**GASDOTTO LUCERA – SAN PAOLO DI CIVITATE DN 300 (12''), DP 75 BAR  
E OPERE CONNESSE:**

**OTTIMIZZAZIONI DI TRACCIATO**

**LISTA DI CONTROLLO PER LA VALUTAZIONE PRELIMINARE**  
**(art. 6, comma 9 bis, D.Lgs. 152/2006)**

Gasdotto Lucera – San Paolo di Civitate, DN 300 (12"), DP 75 bar, e opere connesse –  
**N. 3 Ottimizzazioni del tracciato di progetto**

**Figura 0-3 – Interferenza dell’ottimizzazione 1 con aree vincolate ai sensi del D.Lgs. 42/04**

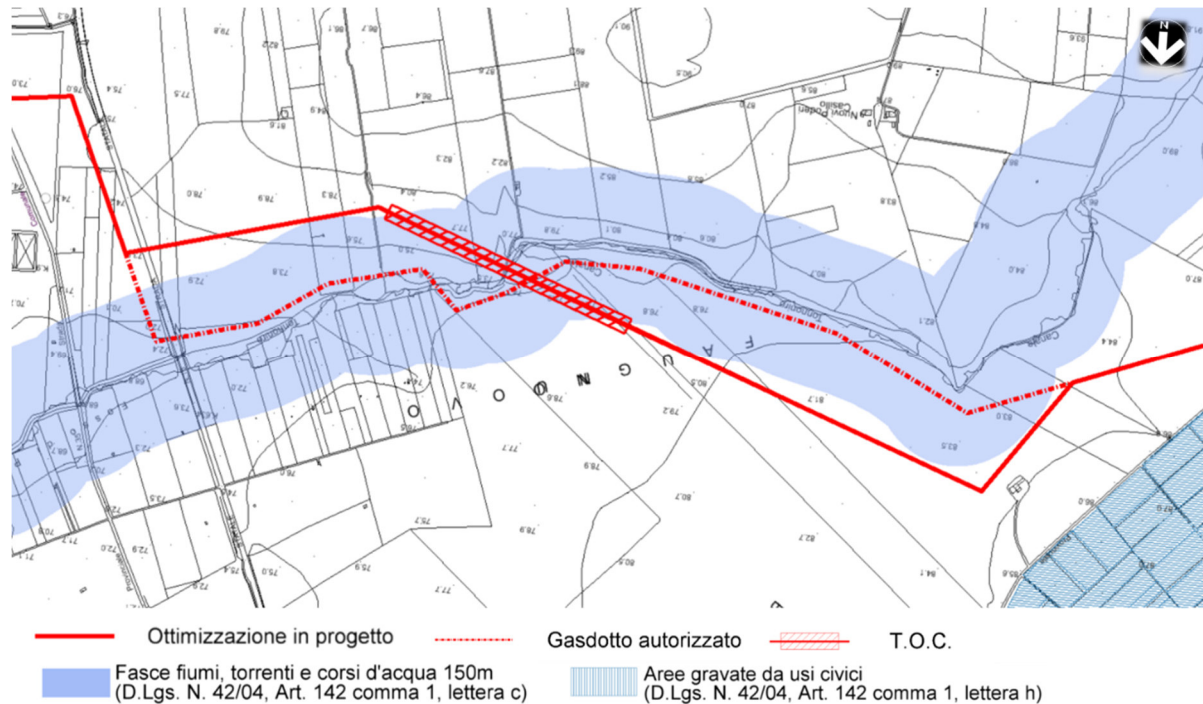
Se il tracciato originale prevedeva, quasi completamente, la percorrenza del vincolo a cielo aperto, l'ottimizzazione 1 proposta ne riduce di molto l'interferenza e lo attraversa per intero con tecnica non invasiva.

Valgono le stesse considerazioni fatte per il vincolo nazionale: l’interferenza con il vincolo idrologico di oltre 2 km del tracciato originale, quasi tutta a cielo aperto, con l’ottimizzazione viene ridotta a 496 m con tecnologia trenchless (si veda Figura 0-4).

**Figura 0-8 – Pericolosità idraulica e geomorfologica PAI nelle aree interessate dall'ottimizzazione 1**

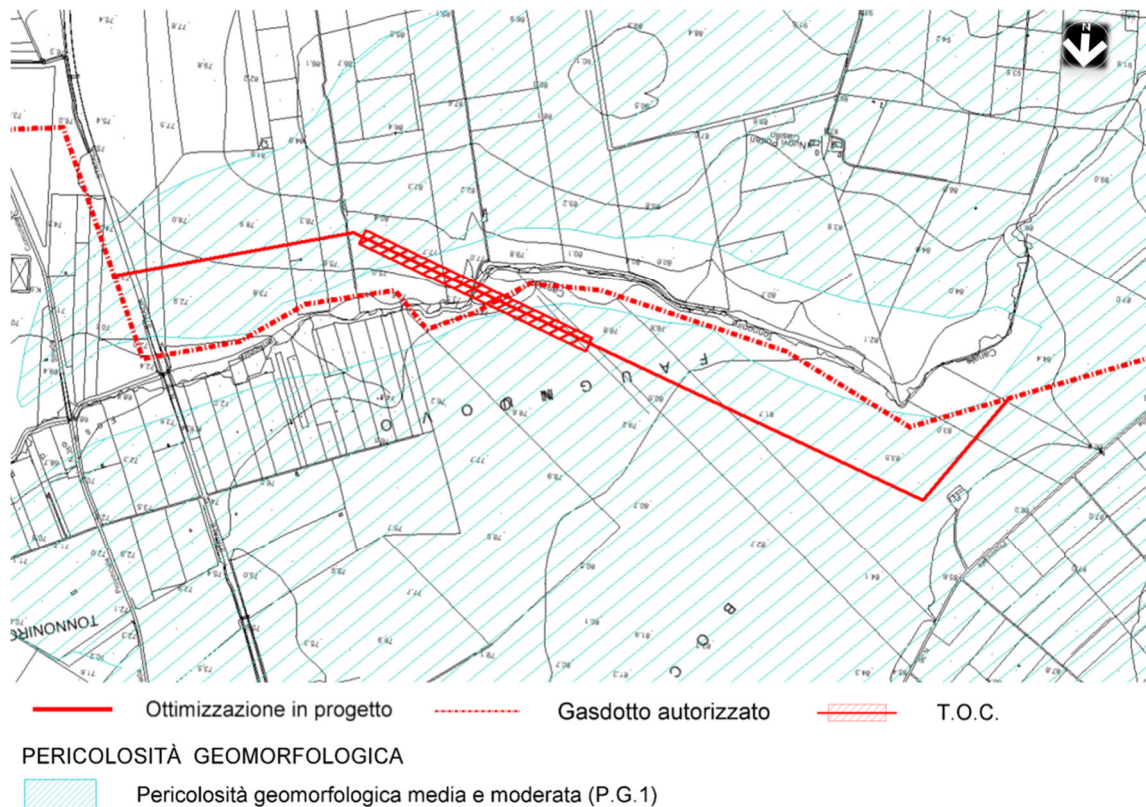
Per quanto riguarda l'interferenza con aree a pericolosità idraulica e geomorfologica P.A.I. l'ottimizzazione 1 interessa le medesime aree del tracciato originario e ricade in un'area definita a pericolosità geomorfologica media e moderata (P.G.1).

Considerando che per il tracciato autorizzato in fase di Verifica di Assoggettabilità alla VIA è stata prodotta tutta la documentazione necessaria in base alle NTA e che a differenza del tracciato originario, l'ottimizzazione 1 proposta, ricadente di fatto nelle medesime aree per caratteristiche geomorfologiche, prevede la realizzazione di un attraversamento con tecnologia trenchless (si veda figura seguente), l'intervento risulta compatibile con le prescrizioni PAI.

*Figura 0-9 – Aerofotogrammetria dell'area di intervento dell'ottimizzazione 2*

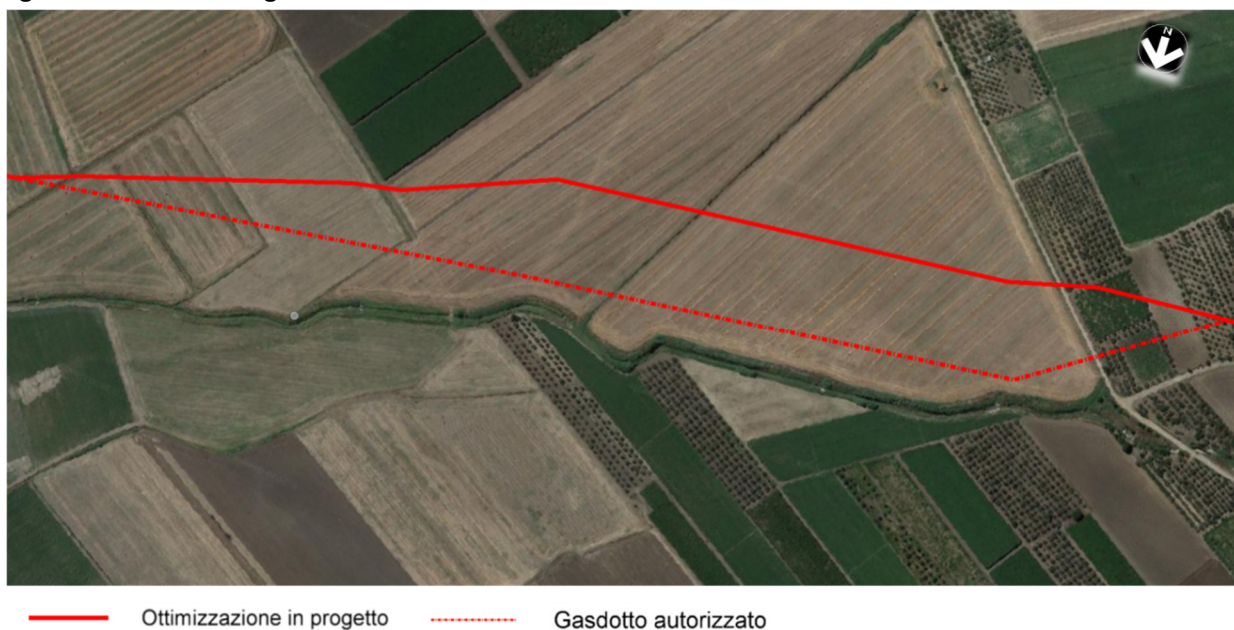
**OTTIMIZZAZIONE 2:** La variante in oggetto ha una lunghezza complessiva di 1.524 m con inizio dalla progressiva 10+100 (riferita al tracciato di progetto). Circa 850 m dopo l'attraversamento della S.P. n. 36, il tracciato ottimizzato si sposta di poco verso Sud rispetto al tracciato originario per rimanere all'esterno del vincolo paesaggistico legato al corso d'acqua “Vallone del Rovello”. Percorsa l'intera lunghezza in modo pressoché rettilineo su suolo agricolo, circa 200 m dopo l'attraversamento della ex S.P. n. 31 (eseguito con trivellazione spingitubo) si ricollega al tracciato originale.

**Figura 0-10 – Interferenza dell'ottimizzazione 2 con aree vincolate ai sensi del D.Lgs. 42/04**

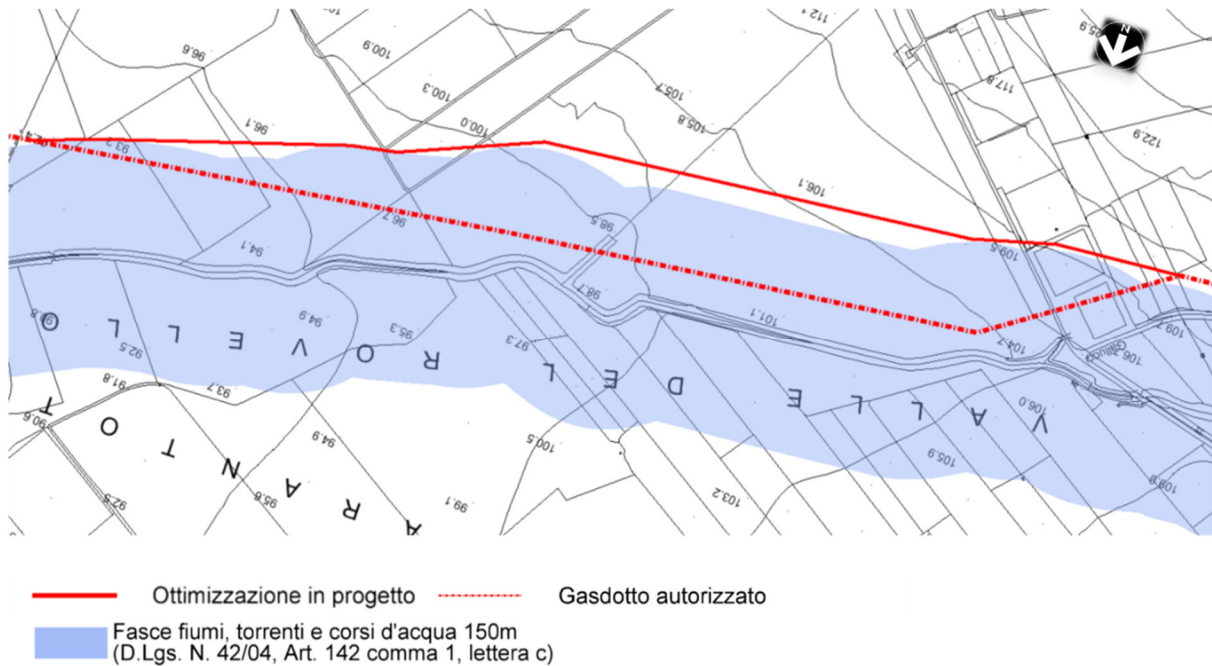
Il corridoio in cui è stata inserita l'ottimizzazione 2 (si veda seguente Figura 0-10) è esterno al vincolo imposto dalla normativa nazionale ai sensi del D.Lgs. 42/04 art.142 (Aree tutelate per legge) ai sensi:

Se il tracciato originale prevedeva la lunga percorrenza del vincolo a cielo aperto, l'ottimizzazione 2 proposta ne annulla completamente l'interferenza.

**Figura 0-11 – Interferenza dell’ottimizzazione 2 con aree vincolate ai sensi del PPTR della Regione Puglia**

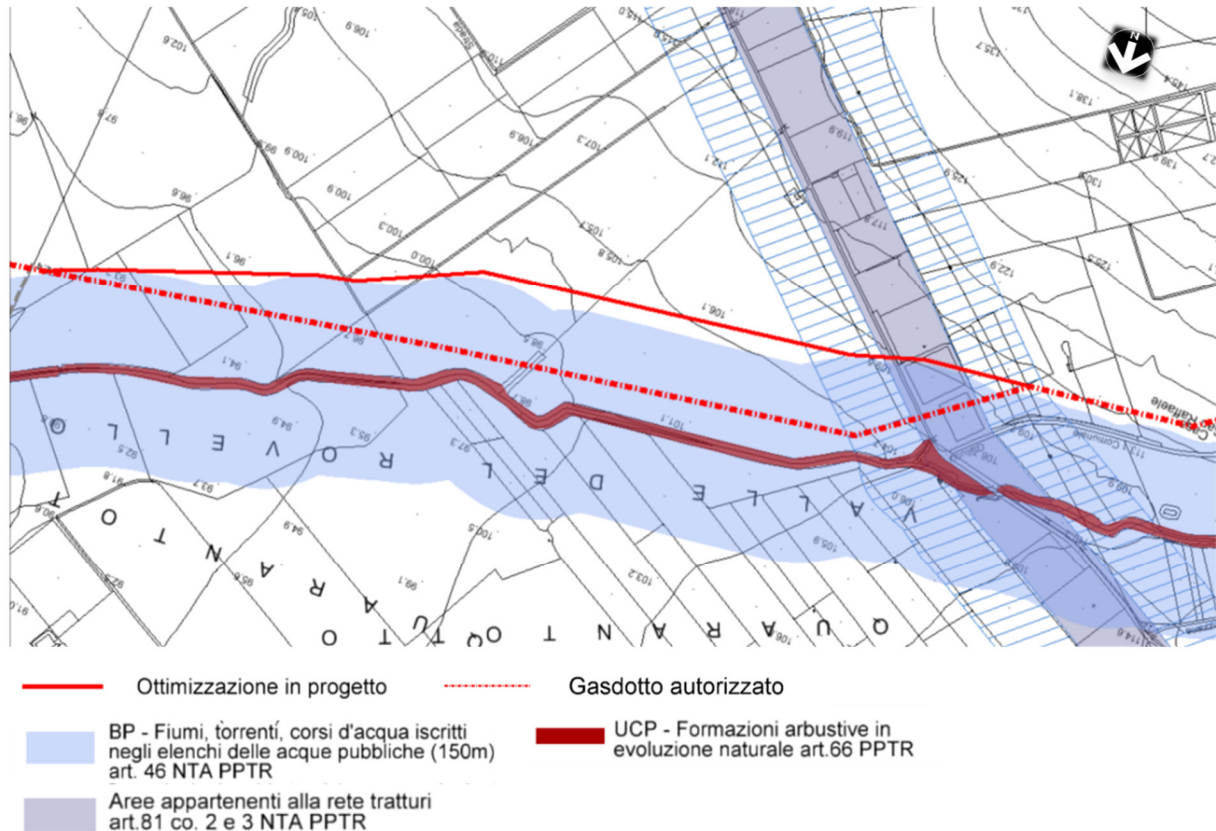
Per quanto riguarda i vincoli regionali (si veda successiva Figura 0-11), in base a quanto indicato nel PPTR vigente della regione Puglia approvato con D.G.R. n. 176/2015 e s.m.i. (in ultimo la DGR 10 luglio 2023, n. 968), come richiamato nella stessa nota della Regione evidenziata in questo documento, l'area in oggetto interferisce con:

Posta al di fuori delle "Componenti idrologiche Fiumi, torrenti, corsi d'acqua (150 m)" (def. art. 41 comma 3, normato art. 46 delle NTA) in cui, invece, ricadeva il tracciato originario, l'ottimizzazione 2, in corrispondenza del Regio Tratturo, prevede l'attraversamento trasversale interrato utilizzando tecnica non invasiva che interessa il percorso più breve possibile.

**Figura 0-12 – Interferenza dell'ottimizzazione 2 con aree vincolate ai sensi del PTCP di Foggia**

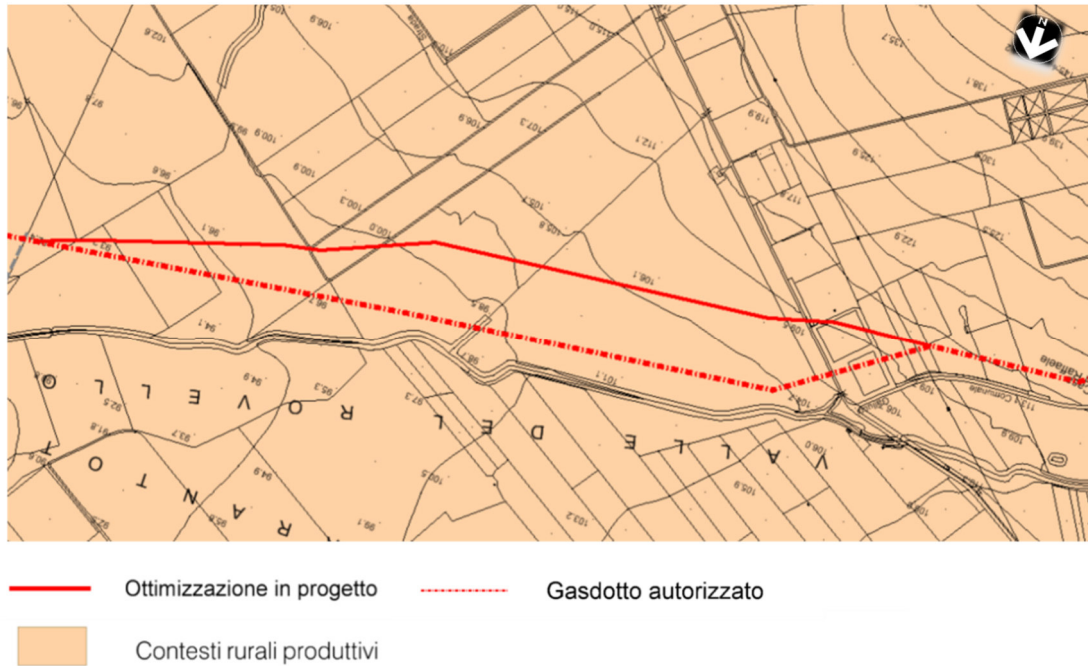
Ai sensi del PTCP delle Provincia di Foggia invece, l’opera in progetto si inserisce all’interno dei “contesti rurali produttivi” (come si evince dalla Figura 0-12).

In merito a tale contesto, non si segnalano criticità dell’ottimizzazione 2 che riduce la percorrenza all’interno del vincolo rispetto al tracciato originario.

**Figura 0-13 – Interferenza dell'ottimizzazione 2 con aree vincolate ai sensi dello strumento urbanistico di San Paolo di Civitate**

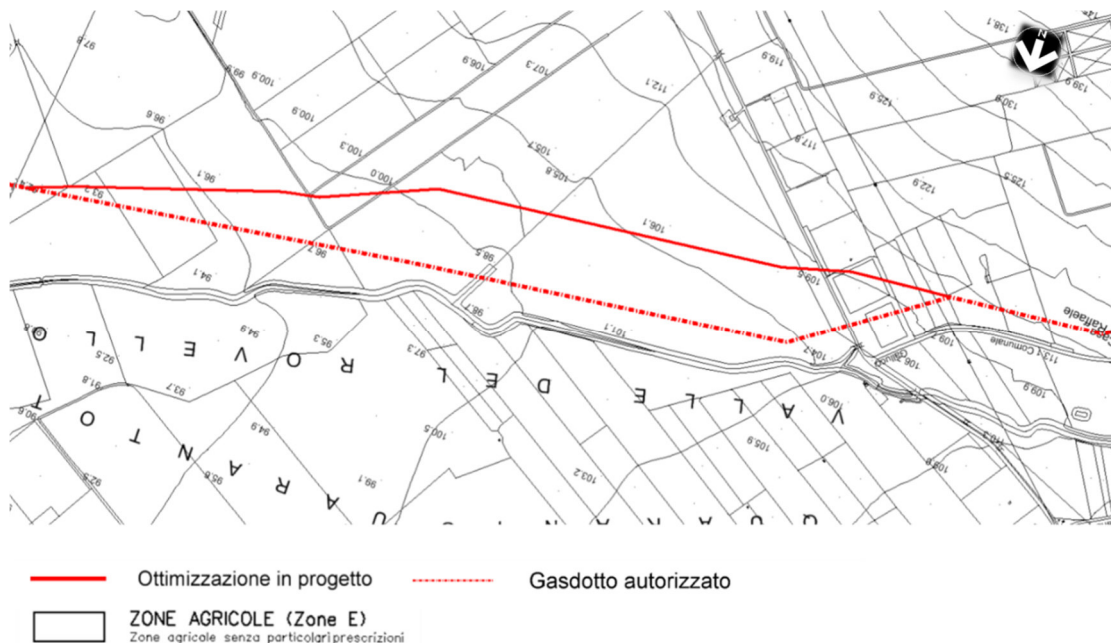
Nel territorio di San Paolo di Civitate l'ottimizzazione 2 si inserisce in "Zone agricole di tipo E" (PRG Art. 49 NTE) in cui sono ammesse "reti di trasporto energetico".

**Figura 0-15 – Pericolosità idraulica e geomorfologica PAI nelle aree interessate dall'ottimizzazione 2**

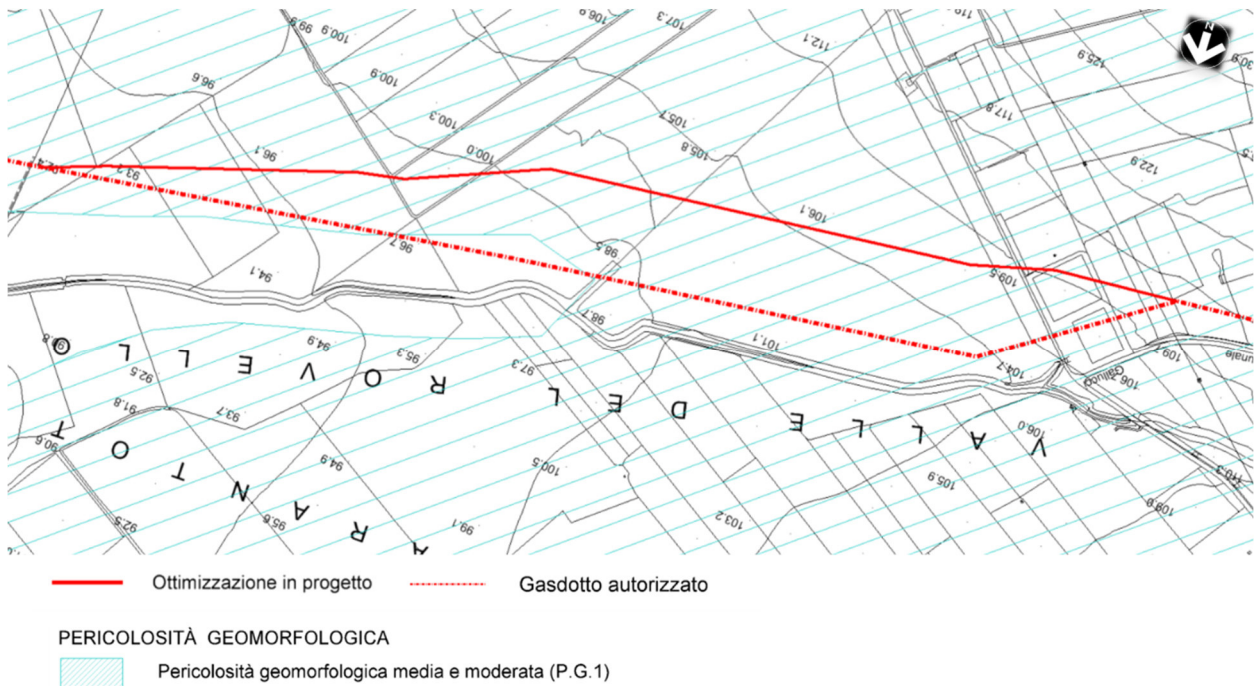
Circa l'interferenza con aree a pericolosità idraulica e geomorfologica P.A.I. l'ottimizzazione 2 interessa le medesime aree del tracciato originario e ricade in un'area definita a pericolosità geomorfologica media e moderata (P.G.1) (si veda figura seguente).

Considerando che per il tracciato autorizzato in fase di Verifica di Assoggettabilità alla VIA è stata prodotta tutta la documentazione necessaria in base alle NTA e che l'ottimizzazione 2 proposta ricade di fatto nelle medesime aree per caratteristiche geomorfologiche (si veda Figura 0-15), l'intervento risulta compatibile con le prescrizioni PAI.

**Figura 0-17 – Interferenza dell'ottimizzazione 3 con aree vincolate ai sensi del D.Lgs. 42/04**

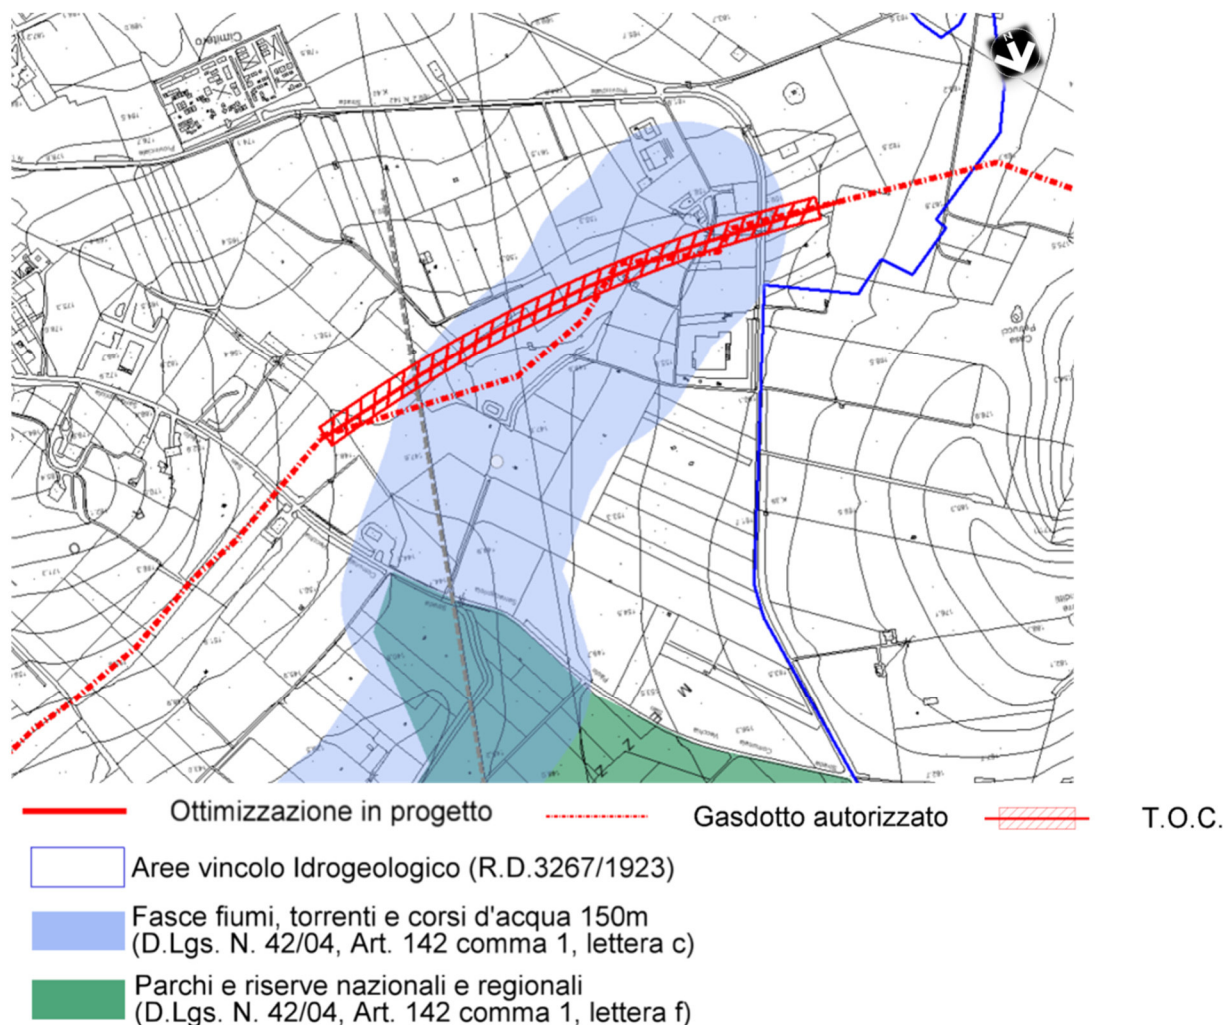
L'area oggetto di intervento (si veda seguente Figura 0-17) è soggetta al vincolo imposto dalla normativa nazionale ai sensi del D.Lgs. 42/04 art. 142 (Aree tutelate per legge) ai sensi:

Se il tracciato originale prevedeva completamente la percorrenza del vincolo a cielo aperto, l'ottimizzazione 3 proposta ne riduce di molto l'interferenza e lo attraversa per intero con tecnica non invasiva.

**Figura 0-18 – Interferenza dell'ottimizzazione 3 con aree vincolate ai sensi del PPTR della Regione Puglia**

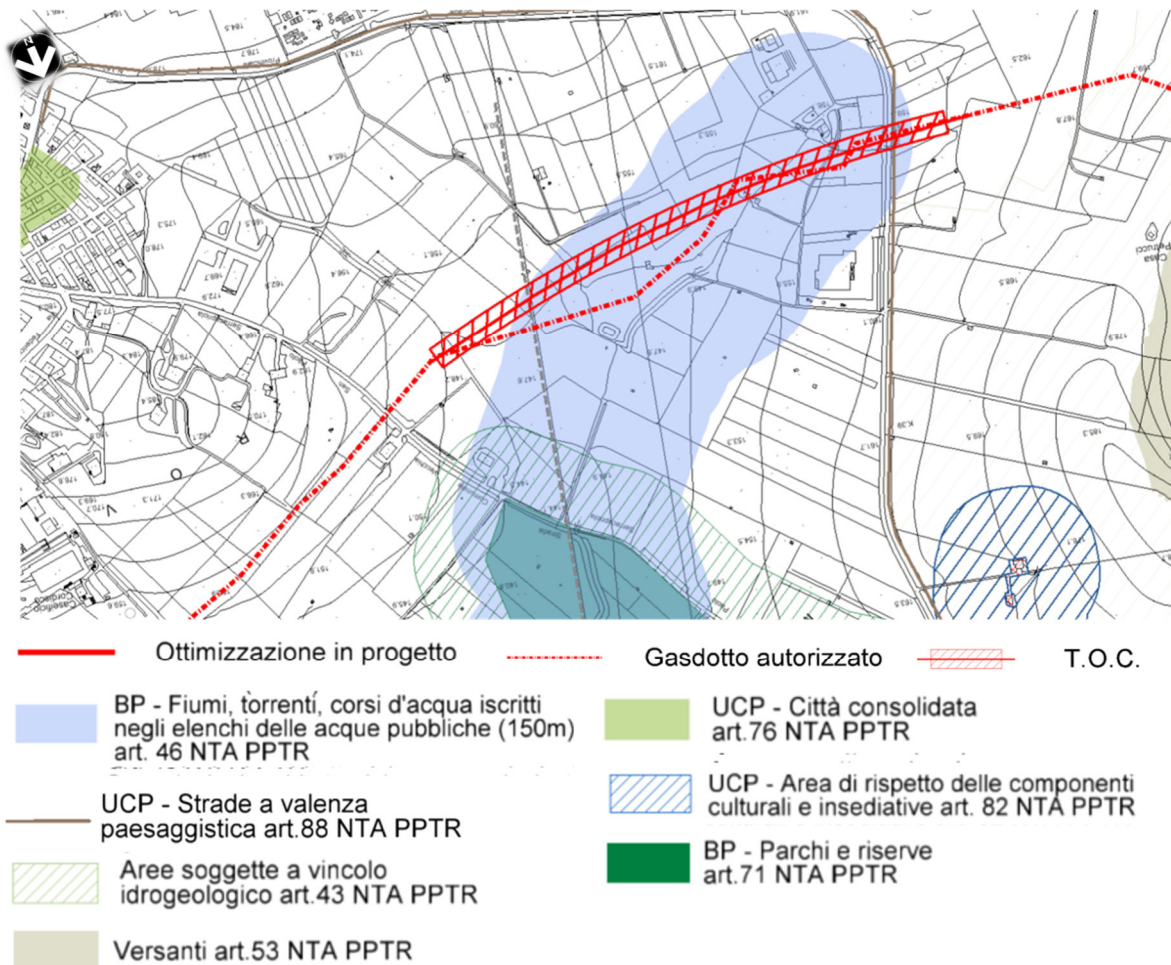
Per quanto riguarda i vincoli regionali (si veda successiva Figura0-18), in base a quanto indicato nel PPTR vigente della regione Puglia approvato con D.G.R. n. 176/2015 e s.m.i. (in ultimo la DGR 10 luglio 2023, n. 968), come richiamato nella stessa nota della Regione evidenziata in questo documento, l'area in oggetto interferisce con:

L'ottimizzazione 3 proposta supera l'intera area con un'unica opera trenchless che, dallo sviluppo più limitato del tracciato originale, consente la piena compatibilità con i vincoli sopra esposti.
